Parecer Técnico de Licença Ambiental Simplificada (RAS) nº 0614534/2019

PA COPAM Nº: 29781/2016/002/2019

SITUAÇÃO: Sugestão pelo Indeferimento

EMPREENDEDOR: ZANETTE MINERADORA EIRELI-EPP CNPJ: 23.268.251/0001-57

Figura 01. Localização do empreendimento aos critérios locacionais identificados.

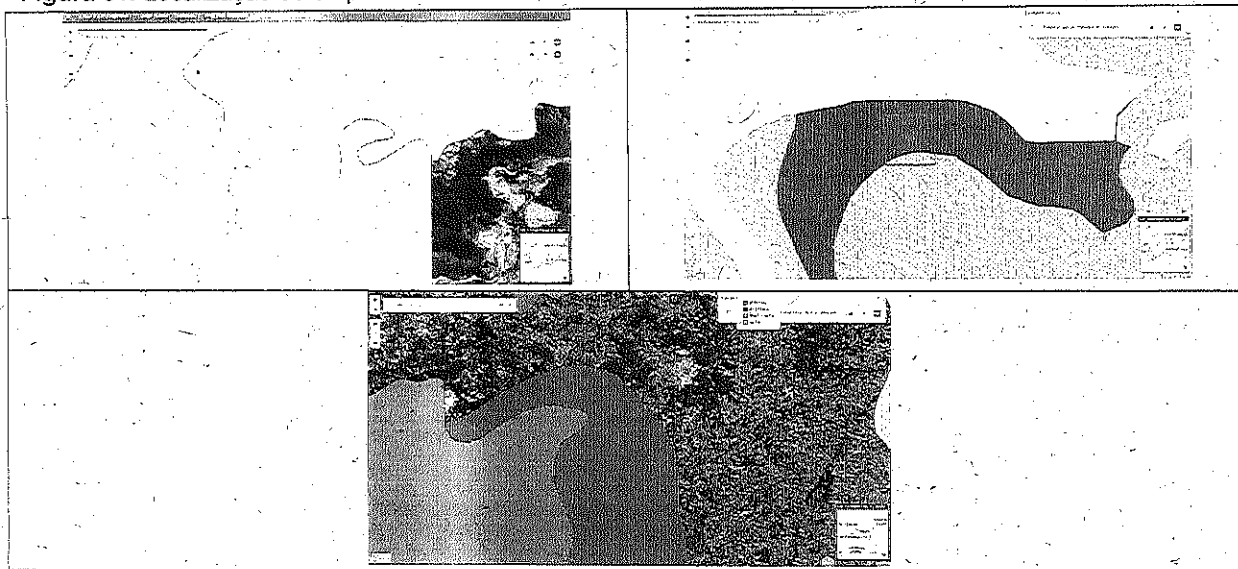
O empreendimento está localizado em duas Reservas da Biosfera (Mata Atlântica e Espinhaço), foi apresentado estudo conforme o respectivo Termo de Referência.

Apesar do empreendimento não se localizar nas áreas de influência das Cavidades Naturais Subterrâneas (CNS) cadastradas no Centro Nacional de Pesquisa e Conservação de Cavernas (CECAV) e disponíveis no IDE, o mesmo se encontra em área de muito alto potencial espeleológico, tendo sido apresentado o estudo de acordo com o termo de referência.

O empreendimento está localizado em Áreas Prioritárias para conservação com classificação Extrema. Portanto, apesar do empreendimento estar localizado em área com incidências de critérios locacionais, no item 2.2 do RAS o empreendedor assinalou a opção "Não", em relação ao questionamento: "Há um ou mais critérios locacionais de enquadramento incidentes sobre o empreendimento".

Figura 02. Imagem do CAR.

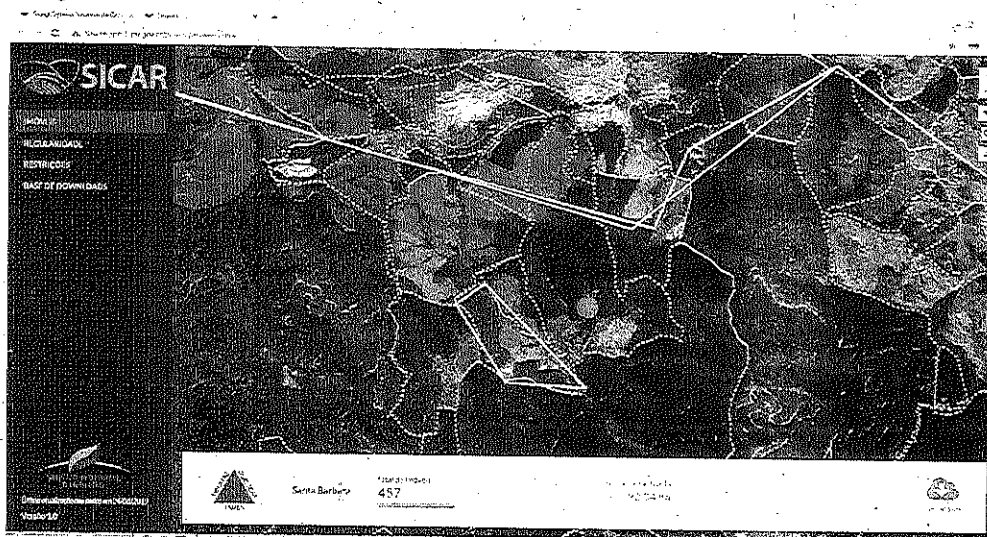
O empreendedor apresentou a inscrição no Cadastro Ambiental Rural – CAR sob número MG-3157203-A487.7906.8C8D.4D10.8AAC.F632.AB9D.9AEB, conforme é possível visualizar na

imagem abaixo, trata-se de propriedade adjacente à propriedade para qual foi requerida a intervenção.

Figura 03. Localização do empreendimento Zanette Mineradora Eirele-EPP.

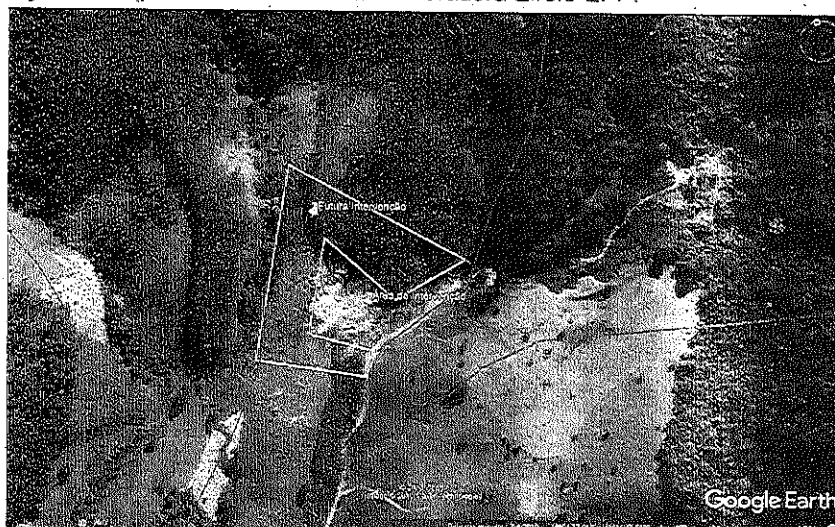
O RAS informa que o empreendimento está localizado em área que possui recurso hídrico superficial, mas não foram delimitadas as Áreas de Preservação Permanente – APP. Em análise da Planta de Detalhe, pag. 125 do P.A, do empreendimento e nas imagens de satélite é possível verificar que no sentido noroeste da expansão da área delimitada para a frente de lavra, a interceptação de área de vegetação nativa, bem como resta demonstrada que haverá intervenção em APP no sentido leste e oeste. Portanto, cabe ao empreendedor obter o ato autorizativo correspondente à intervenção necessária junto ao órgão ambiental competente.
